鬼怒川大水害国家賠償請求訴訟に関する意見書

2021年9月20日

石崎 勝 義

☒ 17

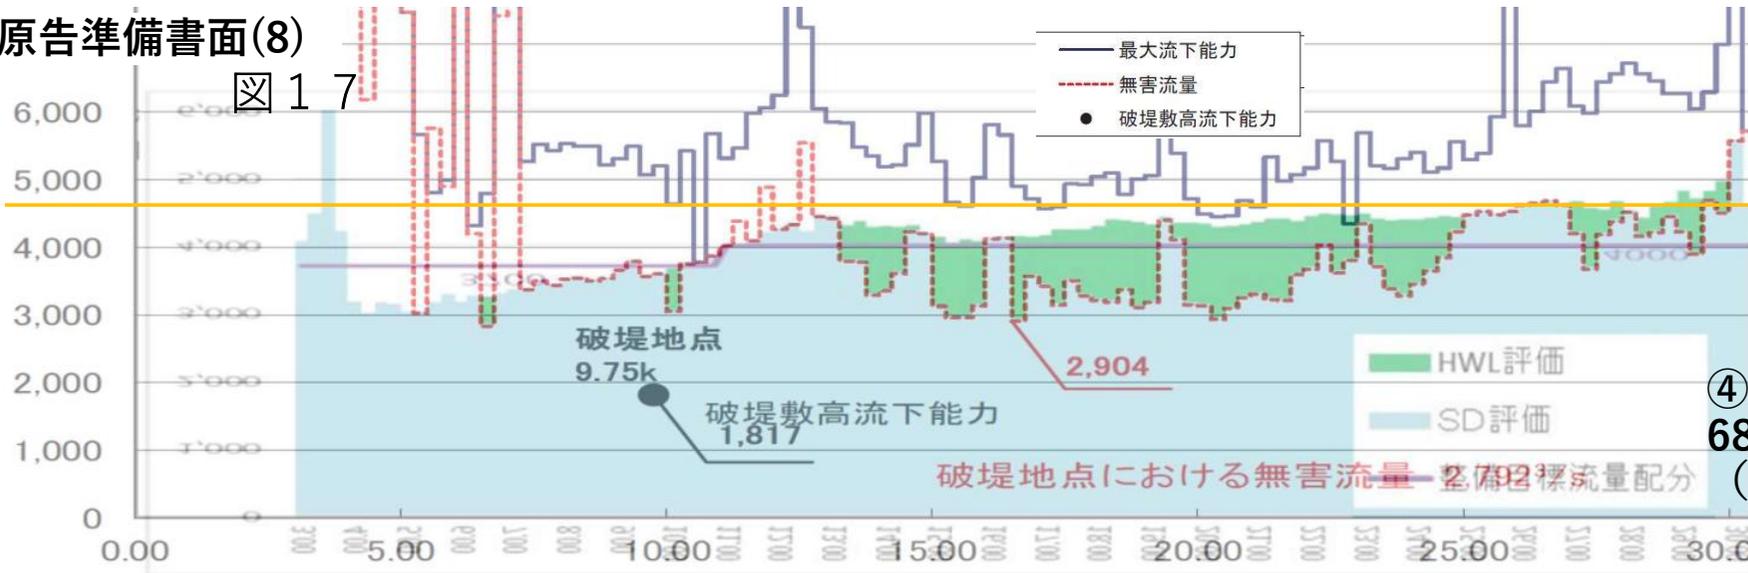
- (5) 原告準備書面（8）の図14（右岸）及び図17（左岸）の上の図は、平成23年年度事業評価の鬼怒川流下能力図（水色がスライドダウン）と、「最大流下能力」（青実線、現状堤防高さに基づく）を重ね合わせています。

「最大流下能力」が実際に洪水の堤防越水が生じる直前の流下能力であるのに対して、スライドダウン評価による流下能力は、洪水の堤防越水が生じることが絶対のないもので、著しく過少評価であり、場所によっては、毎秒2000トン以上もの過少評価となっています。

以上のとおり、スライドダウン評価流下能力は、堤防の高さに係わる流下能力についての安全度の評価にも役に立たないものであり、堤防整備（築堤）事業において、堤防整備の時期・順序を判断するのには使えません。

図5

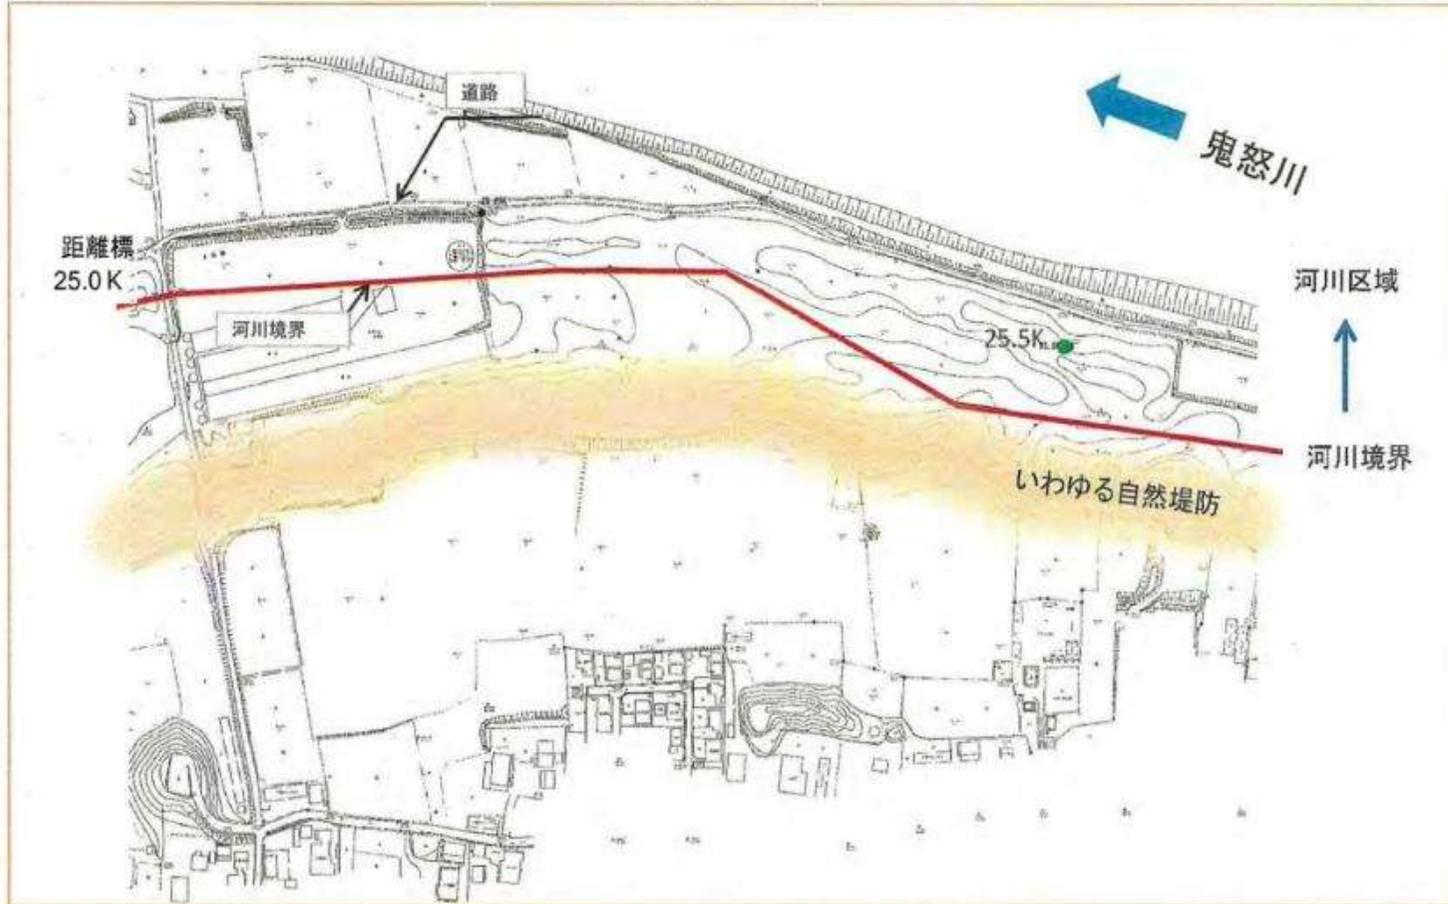
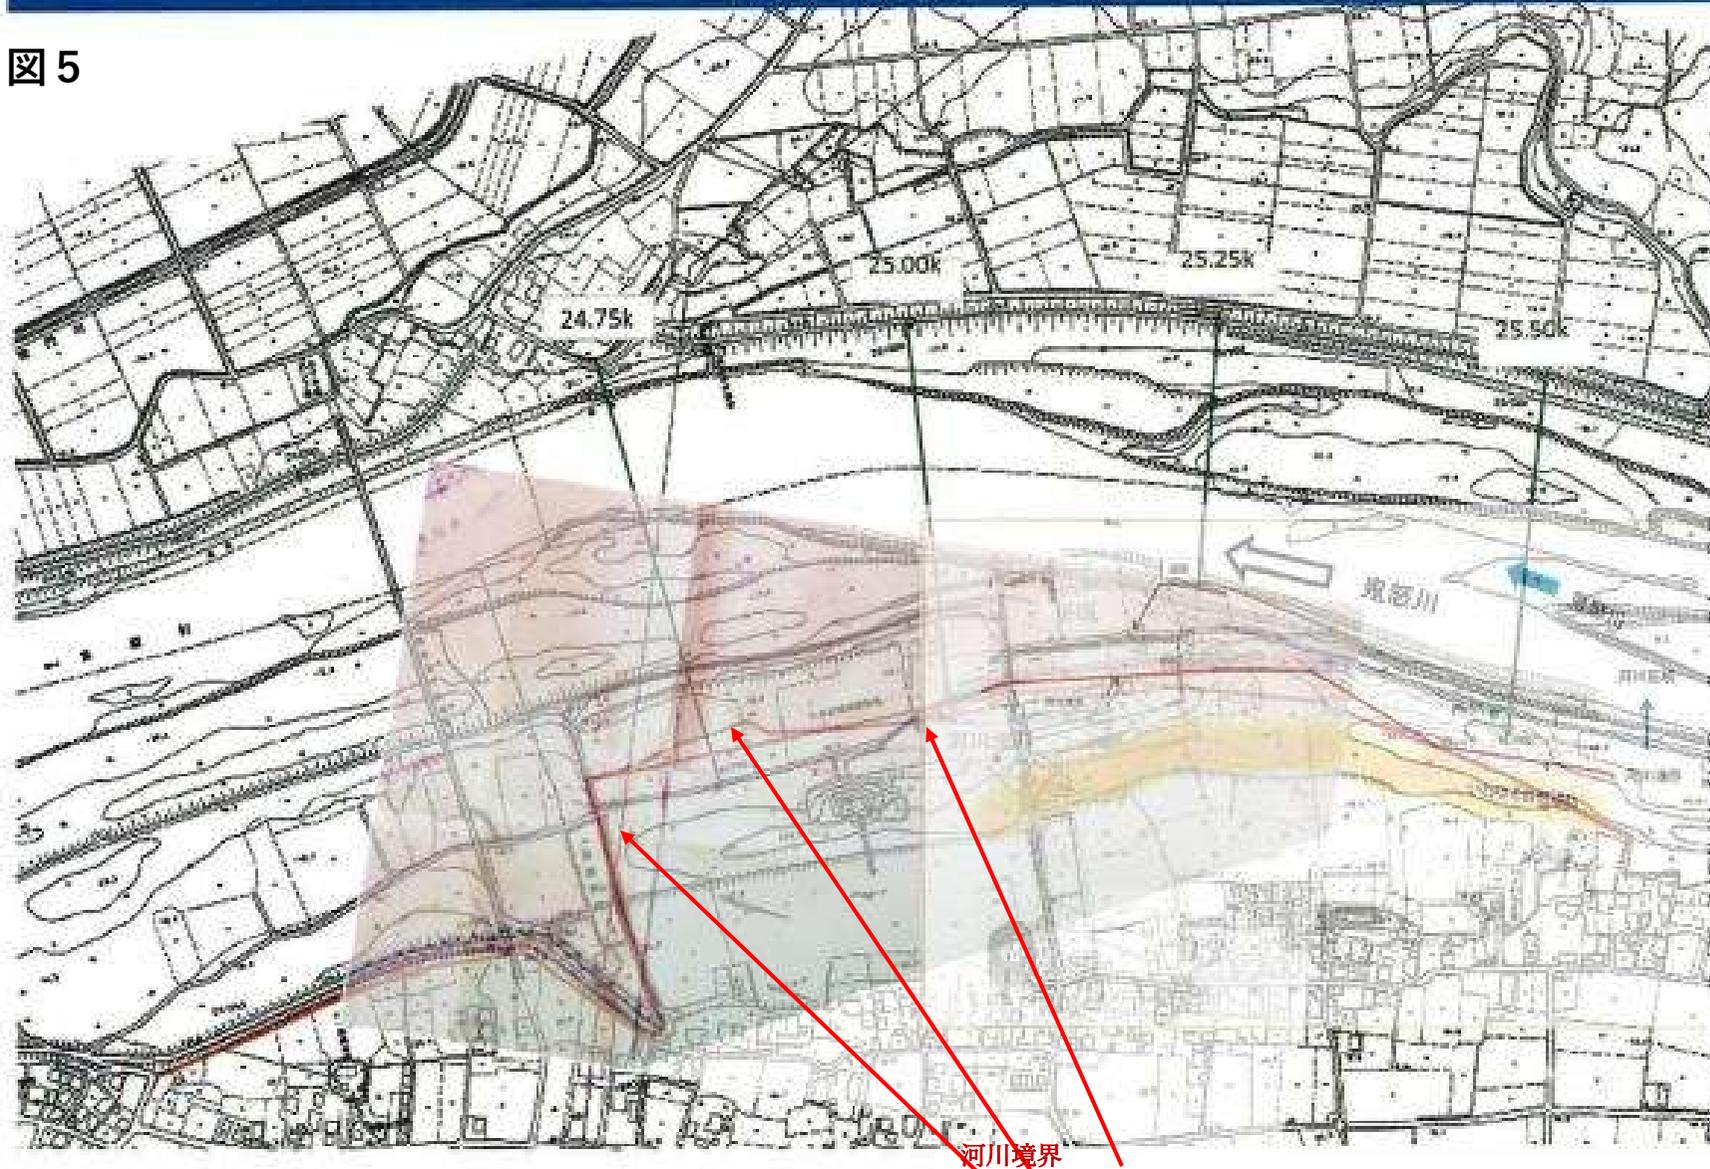
原告らが準備書面（９）の図４で「いわゆる自然堤防」として黄土色に塗られている部分は、図５のとおり、上流は２６．０kmで、下流は２４．５kmでそれぞれ堤防接続している連続した砂丘林であり、まさに、河川法６条１項３号、河川法施行令１条１項にいう、「① 地形上堤防が設置されているのと同様の状況を呈している土地のうち、堤防に隣接する土地」であり、いわゆる「山付堤」です。

河川区域の範囲は砂丘林より低水路側にあつて、砂丘林のあるところは完全に河川区域から外れている。

だとすると、若宮戸地区において堤防の役割を果たしていた砂丘林を河川区域に指定し、その堤防としての役割を損なうことがないようにすることを怠ったとする原告の主張は、全くそのとおりであると思えます。

凡例	
	完成堤
	暫定堤
	暫々定
	山付堤

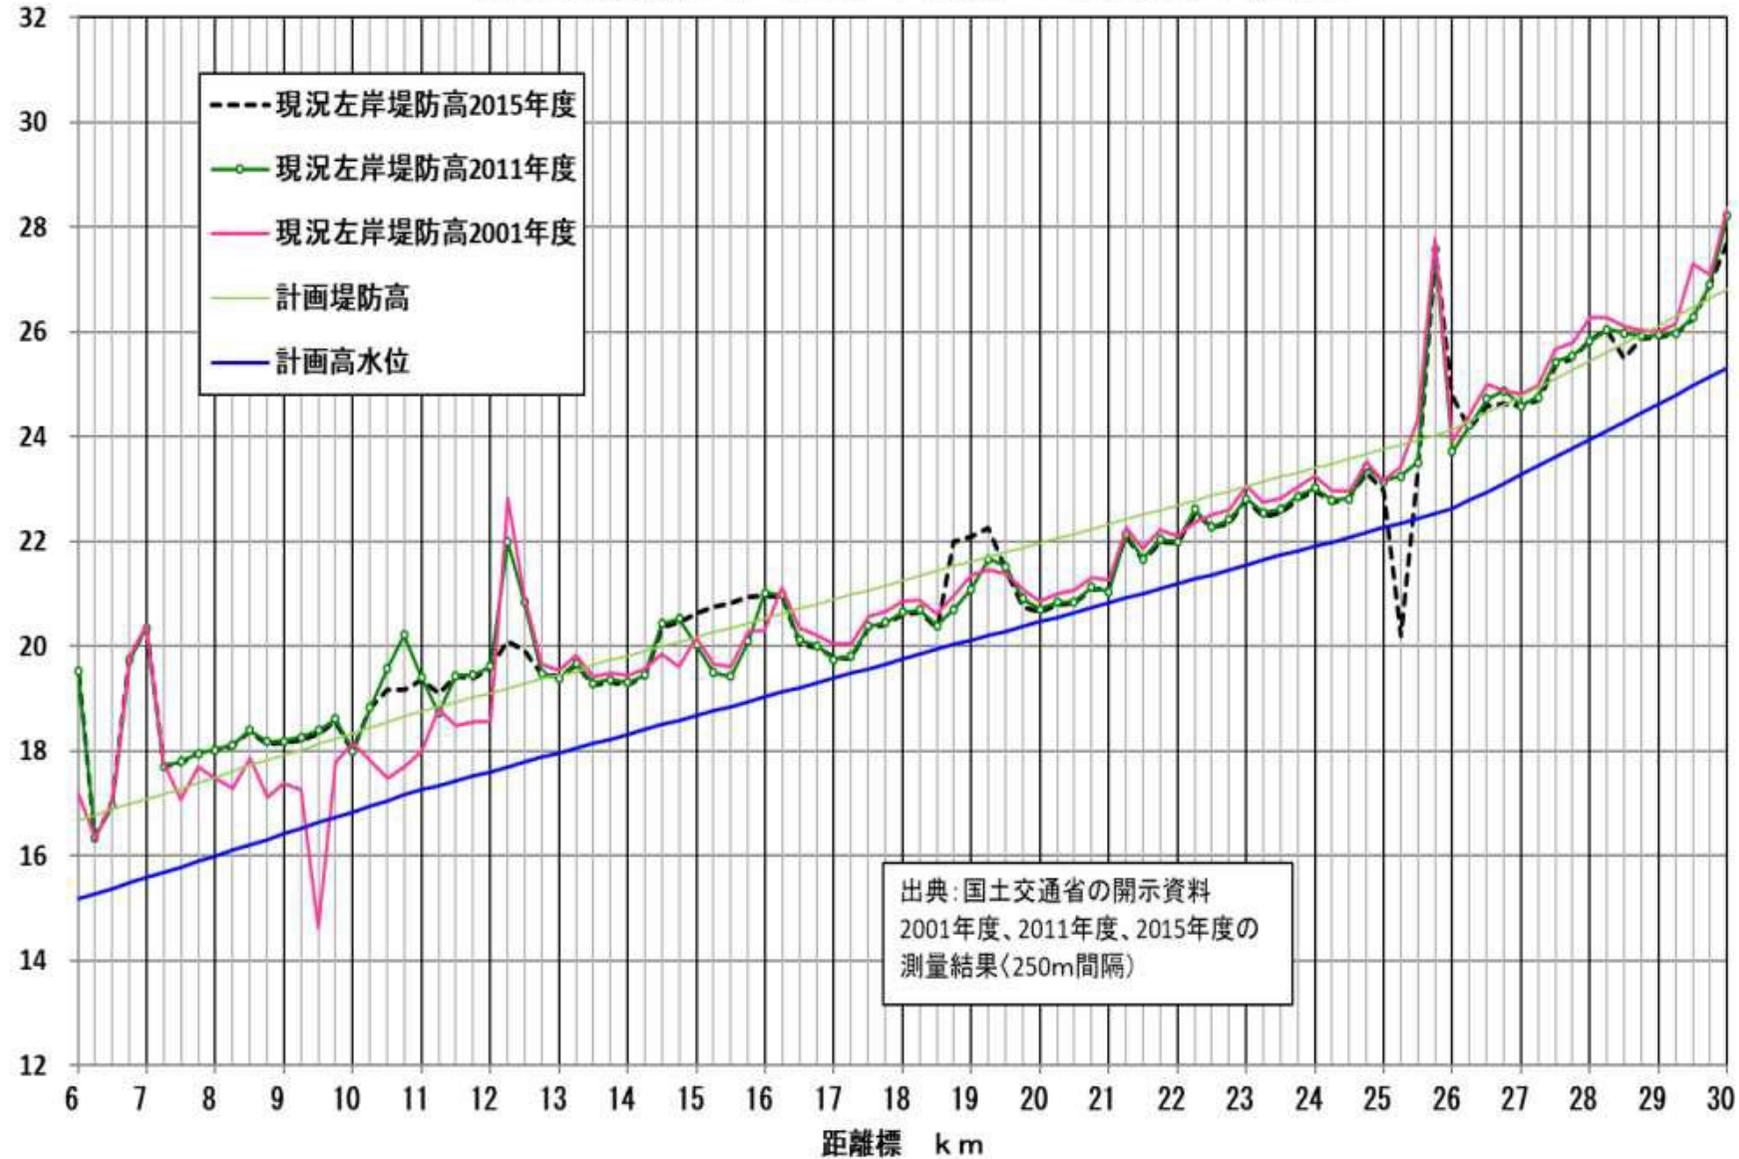
この点は、国も、２０１１年度の鬼怒川直轄河川改修事業（甲７）において、若宮戸地区を山付堤として扱っています（図６、甲７の事業の必要性の事業の進捗状況（４頁））。

原告準備書面(9) 図8

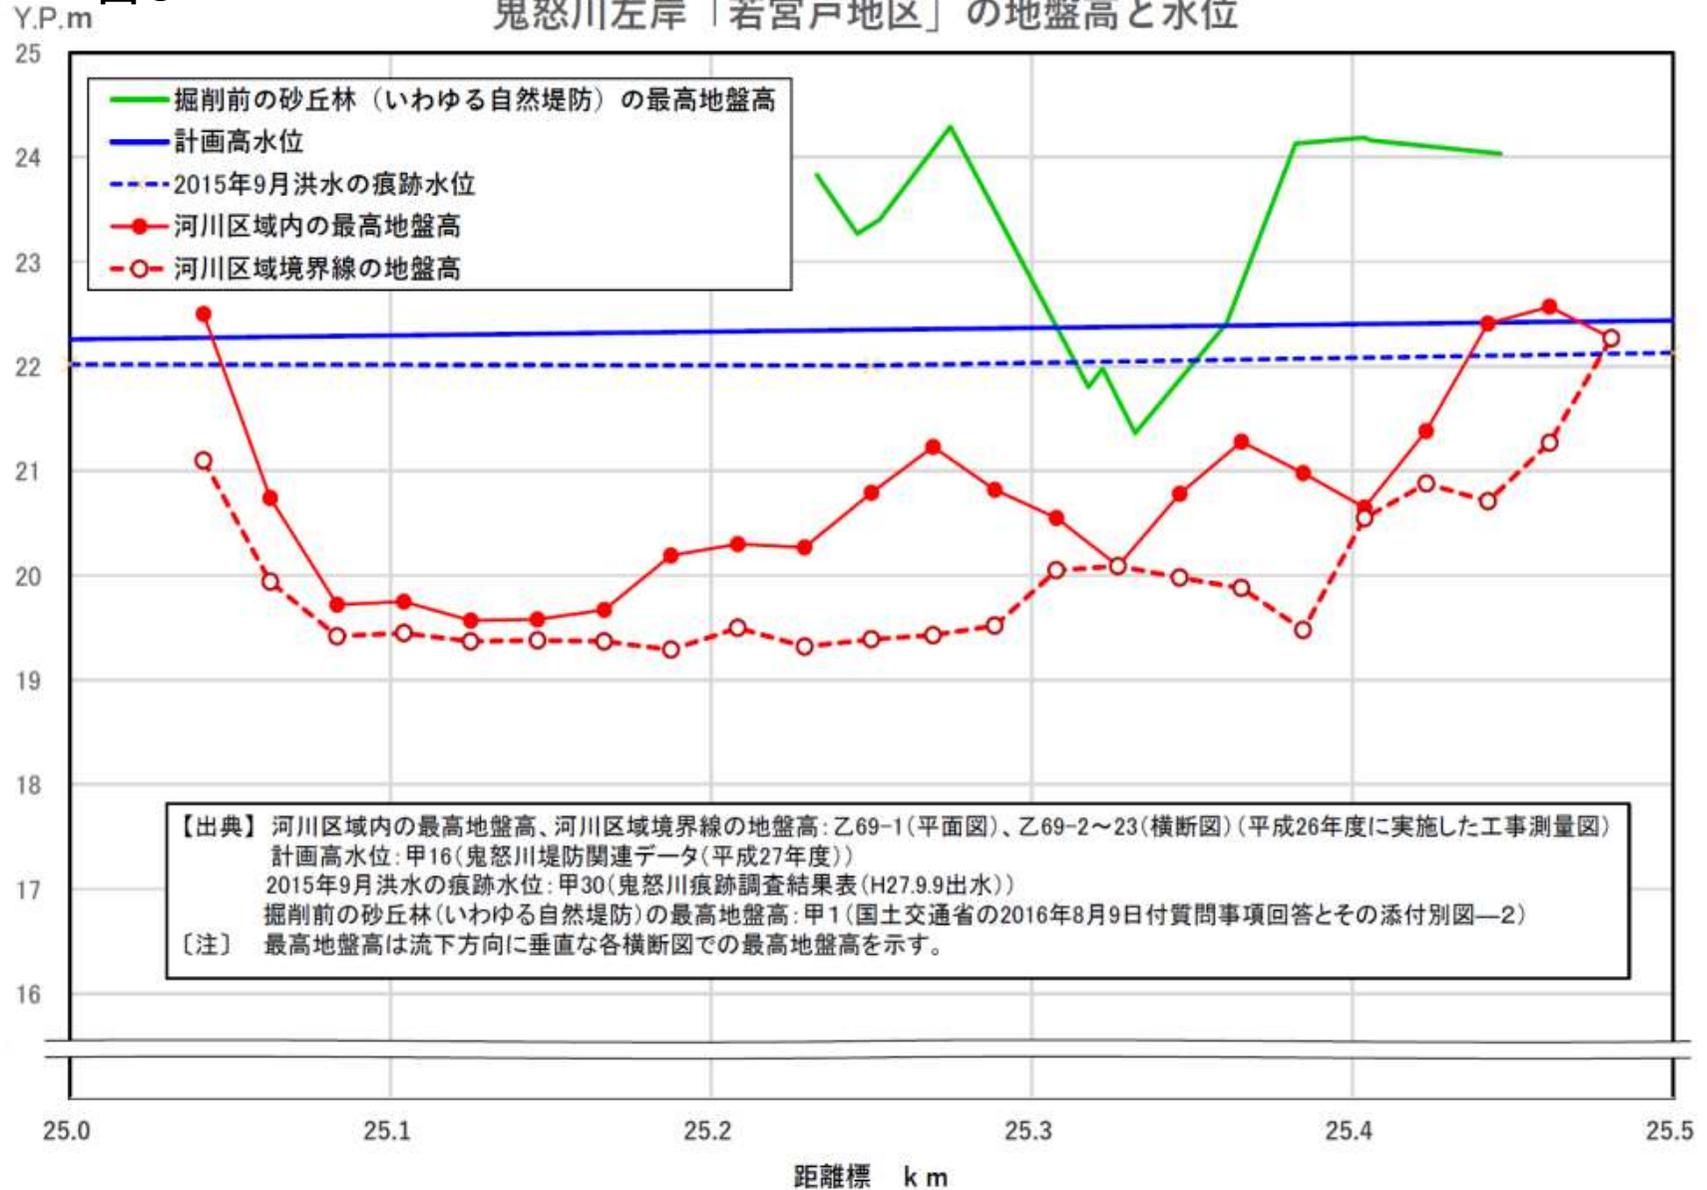
そして、若宮戸地区の河川区域内の横断図における最高地盤高は、原告準備書面（９）の図８によれば、赤実線のとおりであり、場所によっては、計画高水位を、２m以上も下回っています。このような危険な箇所は、鬼怒川下流（６km地点～３０km地点）では、ほかにはありません（図９）。

原告準備書面(9) 図9

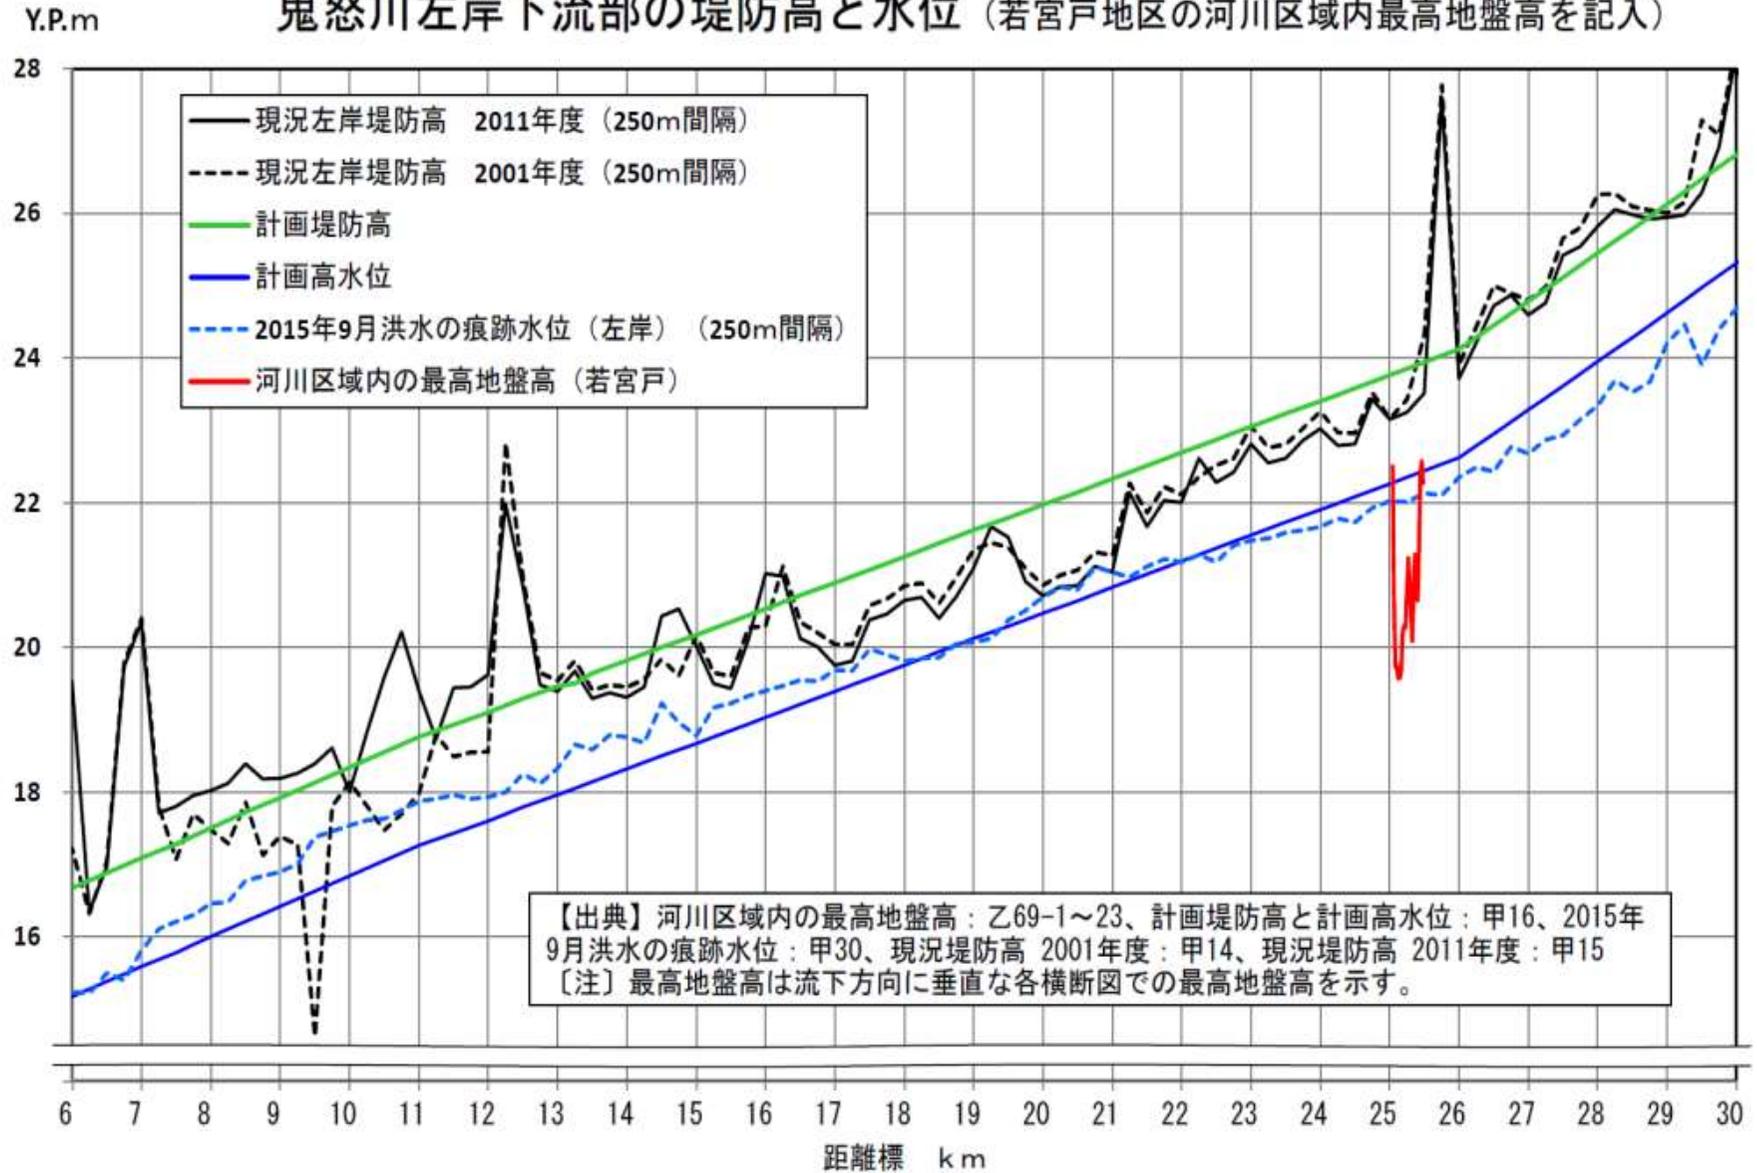
したがって、この国の主張を前提とすると、若宮戸地区の堤防整備を放置し、それより優先度の高くない他の地区の堤防整備を優先させたことは、格別不合理なものと言われるのは当然だと思えます。
